CIRCULAR ACLARATORIA N° 1

ASUNTO: LICITACIÓN PÚBLICA N° 23/2024 - CUDAP: EX-HCD: 0002830/2024 – REF.: Servicio de remodelación, readecuación de instalaciones y puesta en valor del edificio Anexo "G" de la Honorable Cámara de Diputados de la Nación, sito en Combate de los Pozos N° 33/35, CABA.

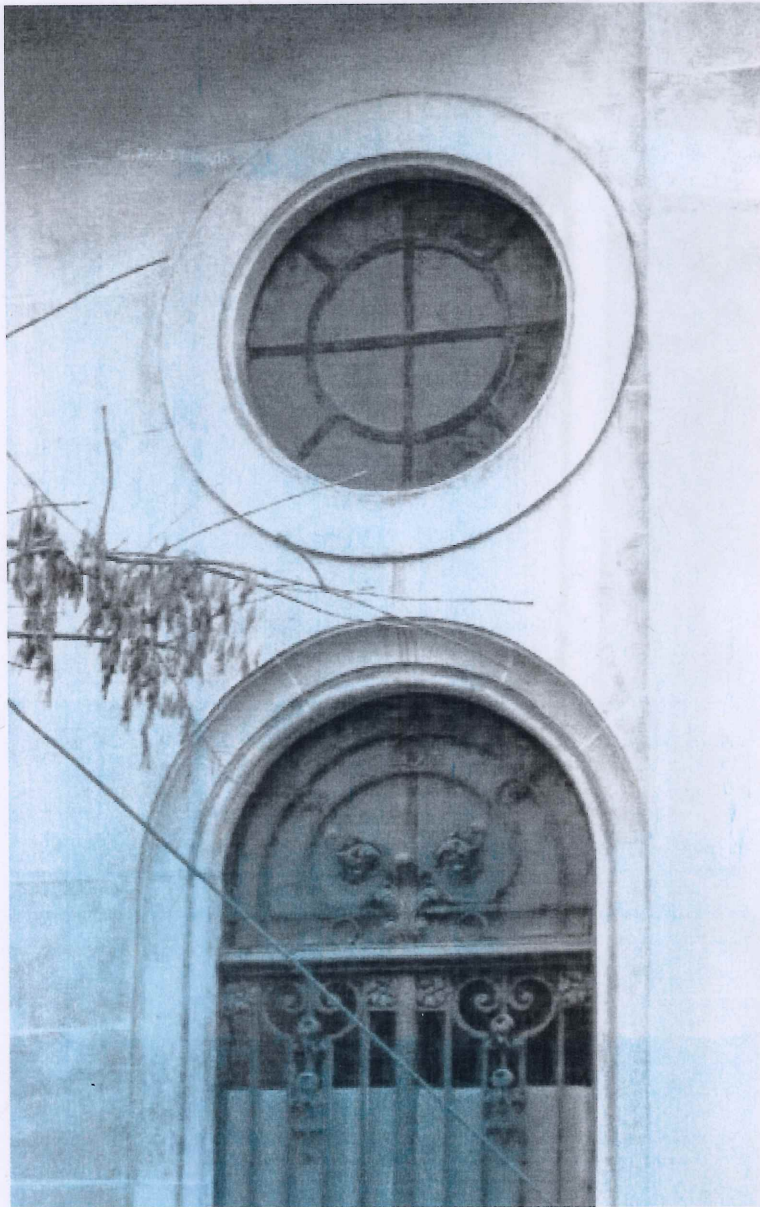
10. Consulta: Ítem 13.1 - P01. Replica puerta de abrir de madera; Ítem 13.4 - P04. Restauración puerta de madera con vidrio laminado; Ítem 13.5 - P05. Réplica doble puerta de madera con vidrio laminado; Ítem 13.8 - P08. Restauración de ventana circular en acceso. ¿Podrán enviar fotos más claras?

Respuesta: Se adjuntan imágenes de carpinterías.

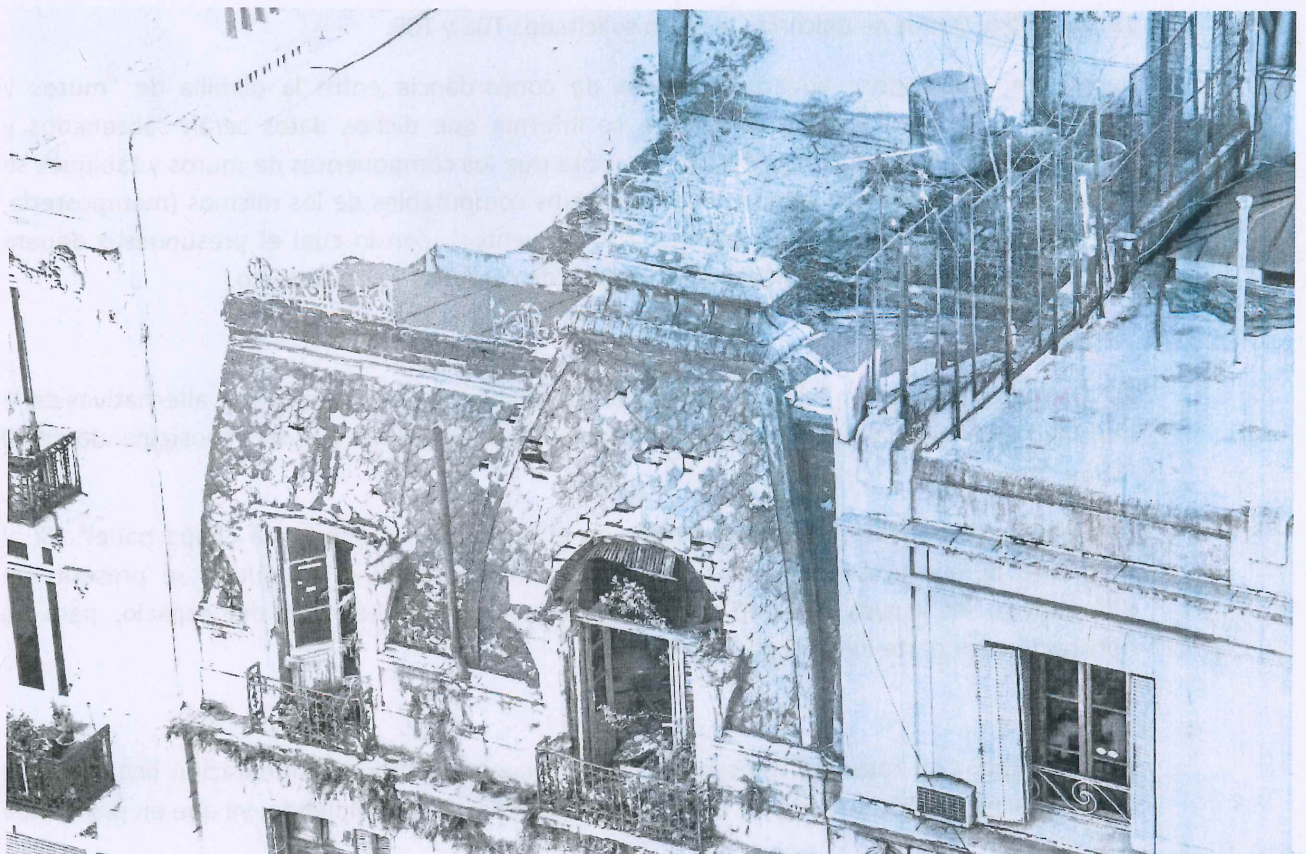
16. Consulta: Enviar foto con mejor resolución de las molduras de la mansarda.

Respuesta: Se adjunta imagen de referencia.
